改善箇所説明図

図：左ハンドル車

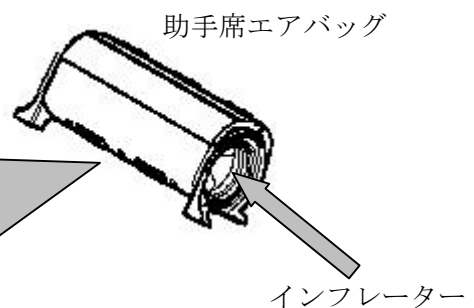
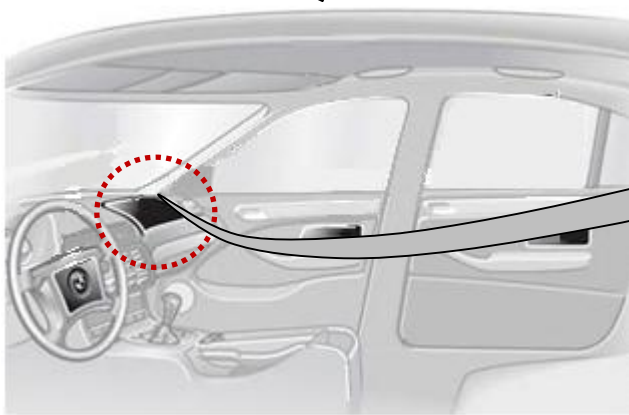
基準不適合箇所

助手席エアバッグ内のインフレーター

基準不適合の内容

助手席エアバッグのインフレーター（膨張装置）において、ガス発生剤の成型工程が不適切又は成型後の吸湿防止措置が不適切なため、密度が不足したガス発生剤が組み込まれたものがある。そのため、エアバッグ展開時にインフレーター内圧が異常上昇し、インフレーター容器が破損して飛び散り、出火するおそれがある。

改善措置の内容

全車両、当該エアバッグを良品に交換する。
